Gemeinde Horgenzell Bebauungsplan "Häldele II" und die örtlichen Bauvorschriften hierzu

Abwägungs- und Beschlussvorlage zur Entwurfsfassung vom 03.09.2021 Sieber Consult GmbH, Lindau (B)/Weingarten
01.12.2021

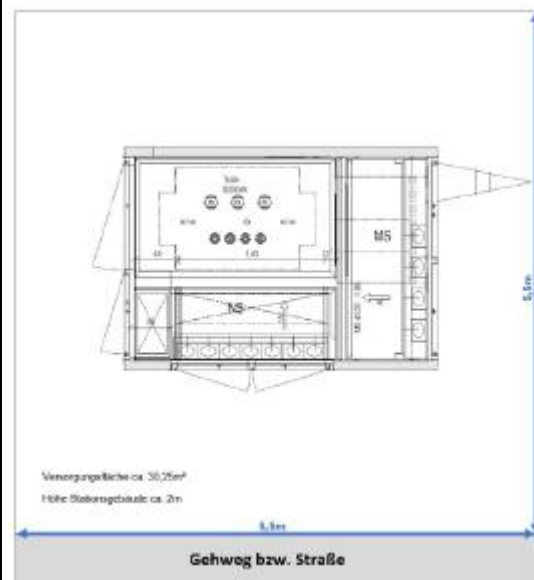
U.E. kann für die auf Gemarkung Hasenweiler vorgeschlagene, habitatverbessernde Maßnahme für die Feldlerche auf Flst.-Nr. 933 der erforderliche Bezug zum räumlichen Bereich/Gruppe der vorhandenen Feldlerchenindividuen in der unmittelbaren Nähe zum BP Häldele II, Gemarkung Horgenzell nicht gesehen werden.

Die Maßnahmen sind im Regelfall im direkten räumlich-funktionalen Zusammenhang zu bestehender Populationen oder Vorkommen der Feldlerche umzusetzen. Idealerweise liegen die Maßnahmenstandorte in unmittelbarer räumlicher Nähe zu den vom Vorhaben beeinträchtigten Fortpflanzungs- und Ruhestätten.

Der gewählte Standort auf Gemarkung Hasenweiler erscheint u.E. zu entfernt.

<p>Für den Erhalt sowie das Monitoring ist die vorzusehende CEF-Maßnahme detailliert im Gutachten bzw. im Textteil zum BP zu definieren. Dazu gehört ergänzend zur Lage/Beschreibung der Maßnahme auch der Zeitpunkt der Herstellung und Funktionsfähigkeit der Maßnahme und das Monitoring (Dokumentation der Durchführung, Pflege, Erfolgskontrolle nach 2, 5, 10 Jahren; ggf. muss bei einer Nichtakzeptanz der Buntbrache nachgesteuert werden).</p>	<p>Die Hinweise werden zur Kenntnis genommen. Der Gemeinde ist bewusst, dass im Rahmen eines Monitorings die Wirksamkeit der Maßnahme zu prüfen ist. Ein Monitoring wird entsprechend durchgeführt. Der Monitoring-Rhythmus wird im Bebauungsplan ergänzt.</p>
		<p>2. Bedenken und Anregungen</p> <p>2.1 Biotopverbund</p> <p>Das Planzeichen für den Biotopverbund ist nicht richtig. Die Suchräume Biotopverbund haben nicht den rechtlichen Charakter wie z.B. LSG oder Biotope und müssen auch nicht nachrichtlich dargestellt werden.</p>	<p>Abwägung/Beschluss:</p> <p>Die Anmerkung zur Darstellung des Biotopverbundes wird zur Kenntnis genommen.</p> <p>Die Darstellung des Suchraums erfolgt, da die öffentliche Grünfläche in ihrer Lage so gewählt wurde, dass sie als Puffer zum nördlich liegenden FFH-Gebiet dient und die Biotopverbundfunktionen fördert.</p> <p>Zur Klarstellung, dass sich der Suchraum von Schutzgebieten wie LSG und Biotope unterscheidet wird die Darstellung angepasst und nur hinweislich ergänzt.</p>
